女川原子力発電所第2号機 工事計画審査資料	
資料番号	02-補-E-01-0100-6-5 改 2
提出年月日	2023年6月2日
【凡例】 [] : 前回ヒアリング資料からの変更箇所

補足-100-6-5 外郭浸水防護設備（逆止弁付ファンネル）の
要目表記載変更について

外郭浸水防護設備（逆止弁付ファンネル）の要目表記載変更について

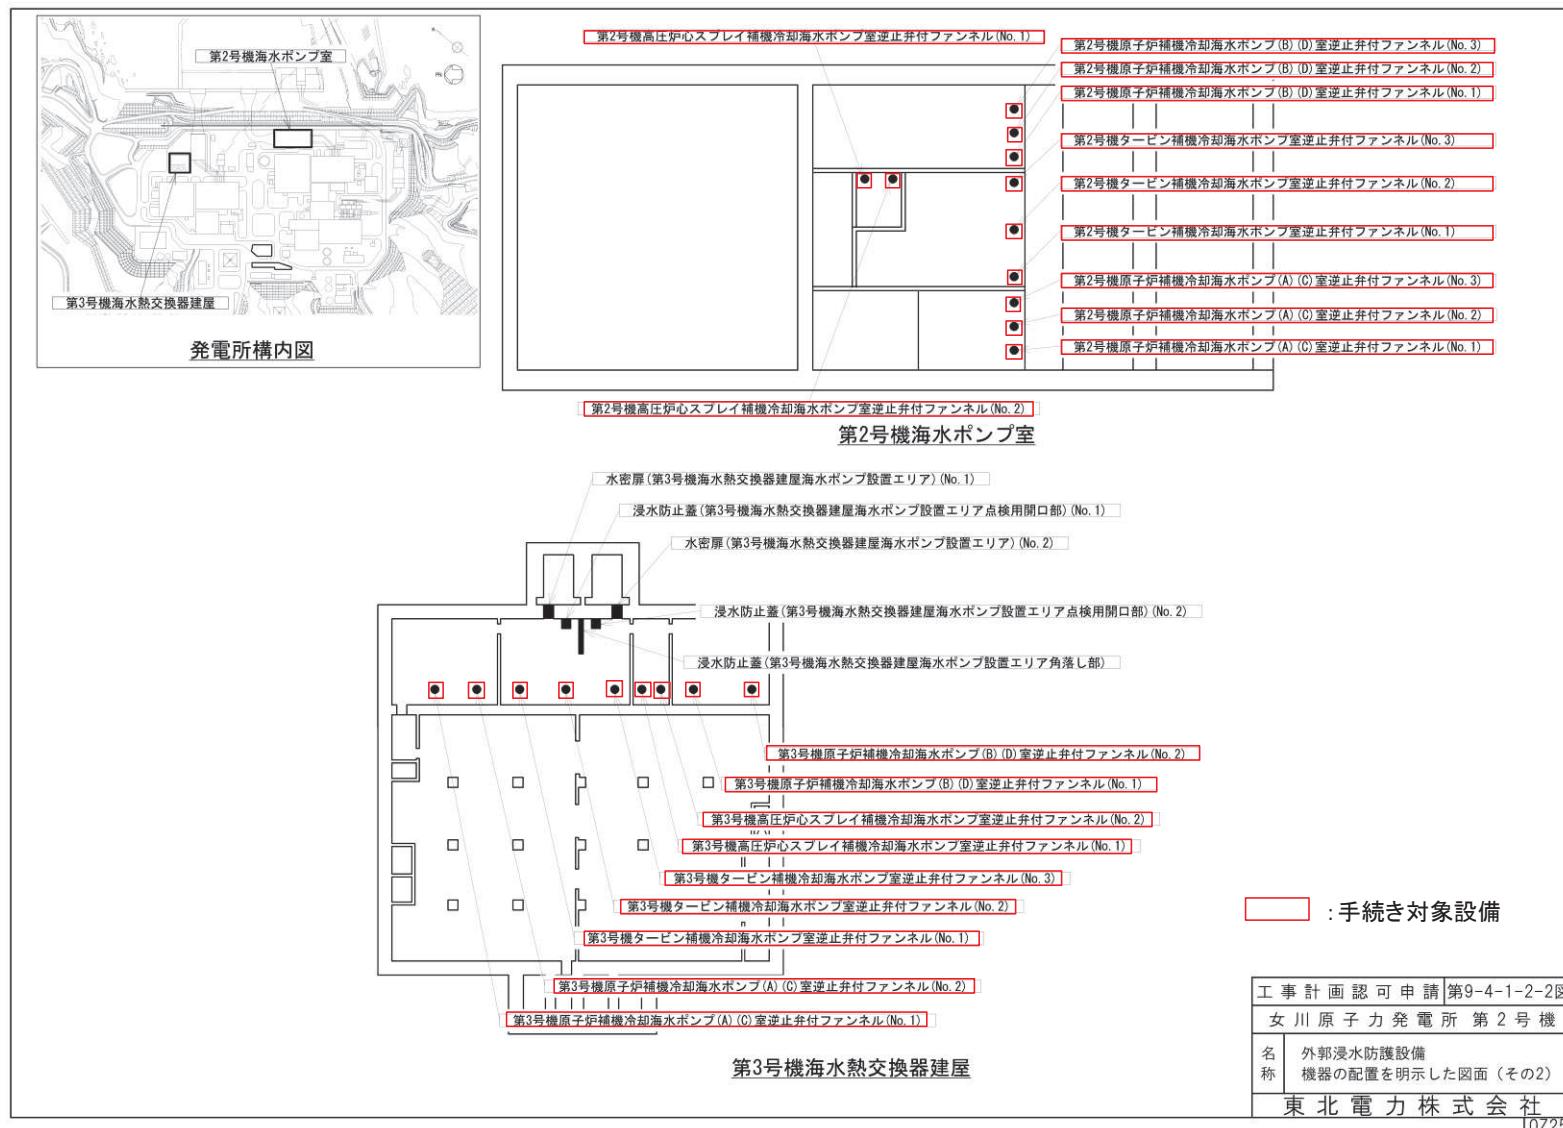
変更前	変更後
名 称				
種 類		—		
主要寸法	外 径	mm	—	
	高 さ	mm		
材 料		—
